Předmětem posuzování vlivů na životní prostředí podle zákona č. 100/2001 Sb., v platném znění (dále jen „zákon EIA“) je záměr „Pokračování těžby v lomu Mrač“ Č.J. 161777/2025/KUSK, kód záměru STC2730.

Podatel tímto podle § 8 odst. 3 zákona EIA v zákonem stanovené lhůtě 30 dnů, počítané ode dne zveřejnění informace o dokumentaci na úřední desce krajského úřadu, tj. do 9. 1. 2026, podává ke zveřejněné dokumentaci následující vyjádření.

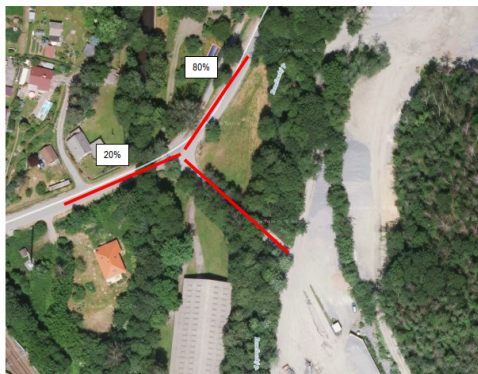
V hlukové studii je nesoulad s výpočtovými body pro stacionární zdroje hluku. V tabulce č.3 je označeno 7 výpočtových bodů a v obr.č. 6 je označen i bod 8, pro který jsou provedeny výpočty. Tento bod č.8 není jednoznačně identifikován. Požadujeme nápravu hlukové studie, aby její výsledky byly jednoznačné.

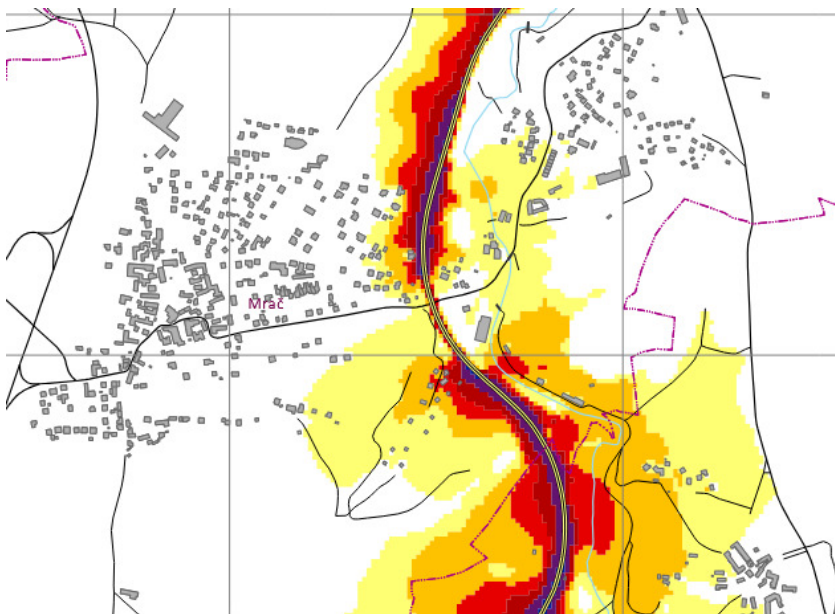
Jednoznačně kvantifikovat požadavek na zábor PUPFL a vyhodnotit jeho vlivy.

Vypořádání: Zábor PUPFL a jeho vyhodnocení je uveden v textu dokumentace v kapitole B.II. a v kapitole D.I.
